Høringssvar vedr. krydsombygning Godthåbsvej - Sallingvej - Hillerødgade

Krydsombygning Godthåbsvej - Sallingvej - Hillerødgade

Bemærkninger til høringssvar fra Vanløse Lokaludvalg

Opsummering og bemærkninger til høringssvar fra Movia til projektforslaget

Figur 1 - Dårlig løsning for cyklist

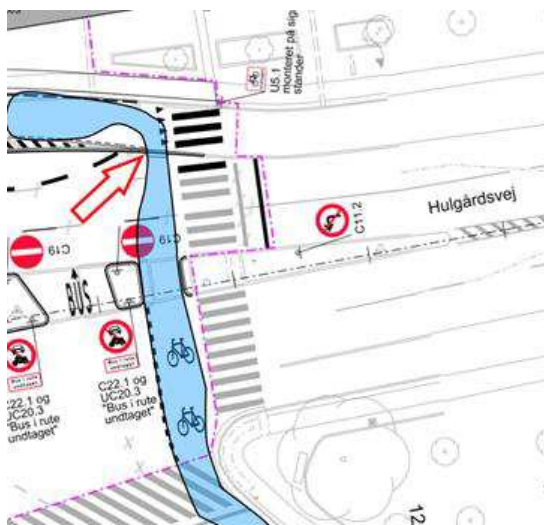
- A) Uheldig smal rampe til cykelsti ved krydsning af Hulgårdsvej fra Hillerødgade ønskes bredere
- B) Den tidligere foreslåede forlængelse af cykelstien på Sallingvej ønskes udført

På den nye projektplan er indtegnet en rampe, der fremstår smal og tvinger cyklisten til et brat sving på cykelstien i vestgående retning. På figur 1 er indtegnet med blå farve den plads, der tilsyneladende er afsat for cyklister. Rød pil viser den smalle rampe.

1. På det opdaterede projektforslag er indtegnet en rampe, der fremstår smal og tvinger cyklisten til et brat sving på cykelstien på Hulgårdsvej i vestgående retning. Vil det være muligt at forlænge den smalle rampe for cykelstien og gerne som vist i skitseforslaget i forbindelse med Vejdirektoratets tilsagn, jf. figur 2, hvor "cykelruten" fremstår forudsigelig for cyklisterne?

Den smalle rampe vil blive forlænget i forbindelse med den kommende detailprojektering. Forvaltningen vil også undersøge, hvordan "cykelruten" bedst kan være forudsigelig for cyklister.

Figur 2 - Fin løsning for cyklist.

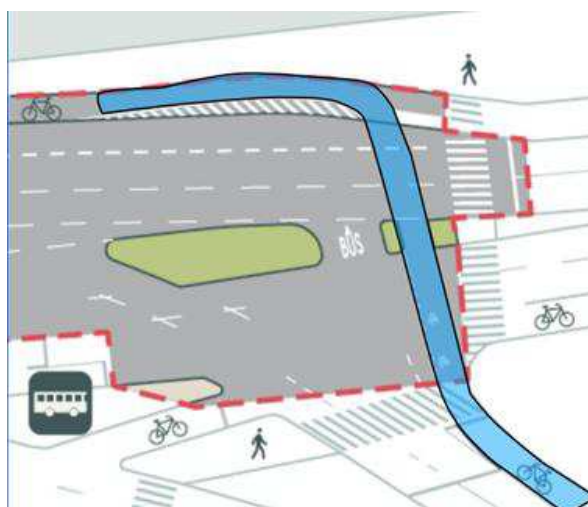
Vil det være muligt at forlænge rampen mod vest og gerne som vist på det forslag vi tidligere har fået tilsendt, jf. figur 2, hvor "cykelruten" fremstår forudsigelig for cyklisterne?

Figur 3 - Nyt forslag, - ingen forbedring

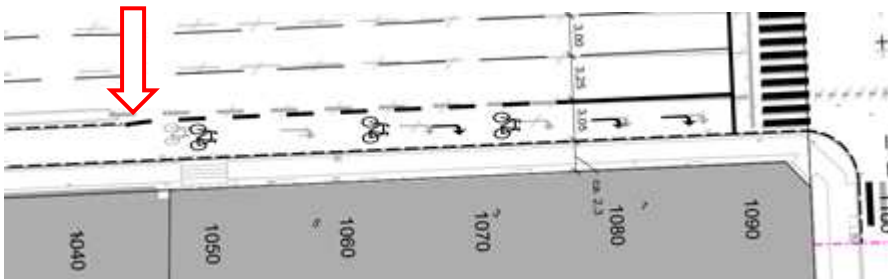
Sallingvej østgående: Det nye forslag er stort set som i dag, jf. figur 3.

At parkeringsbedet er bortfaldet i et nye projekt, er forståeligt nok, men behøver den forlængede cykelsti også at udgå? Se rød pil.

Den forlængede cykelsti er at foretrække, da der herved bliver en kortere strækning, hvor cyklister skal navigere blandt, holdes tilbage af og indtage udstødningsgasser fra biler, der skal til højre.

Resultaterne fra trafiksimuleringen viser, at det er nødvendigt at opretholde længden af den eksisterende højresvingsspor for at sikre fremkommeligheden mod øst, fordi højresvingsbiler har en større risiko for at blokere biler på ligeudbanen, hvis højresvingsbane er for kort.

Den forlængede cykelsti i den tidligere version af projektforslaget var at skabe en strækning på 35 m mellem parkeringsbedet og fletningspunktet for højresvingsbiler og cyklister, med ligeudbanen parallelt med cykelstien, for at sikre trafiksikkerheden i henhold til vejreglerne. Når parkeringsbedet er bortfaldet, er det ikke længere nødvendigt at forlænge cykelstien. I dette tilfælde er det også bedre for trafiksikkerheden, når fletningspunktet for højresvingsbiler og cyklister placeres lidt længere væk fra dette trafikerede kryds.

Figur 4 - Tidligere forslag - forlænget cykelsti er at foretrække

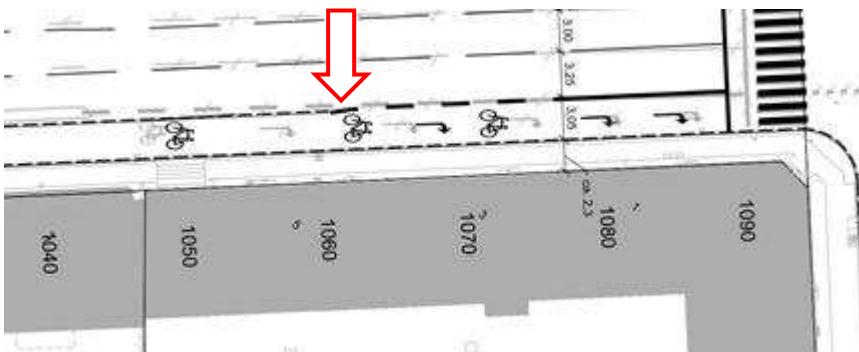
2. At parkeringsbedet på Sallingvej i østgående retning er bortfaldet i det opdaterede projektforslag, er forståeligt nok, men behøver den forlængede cykelsti også at udgå? Den forlængede

cykelsti er at foretrække, da der herved bliver en kortere strækning, hvor cyklister skal navigere blandt, holdes tilbage af og indtage udstødningsgasser fra biler, der skal til højre.
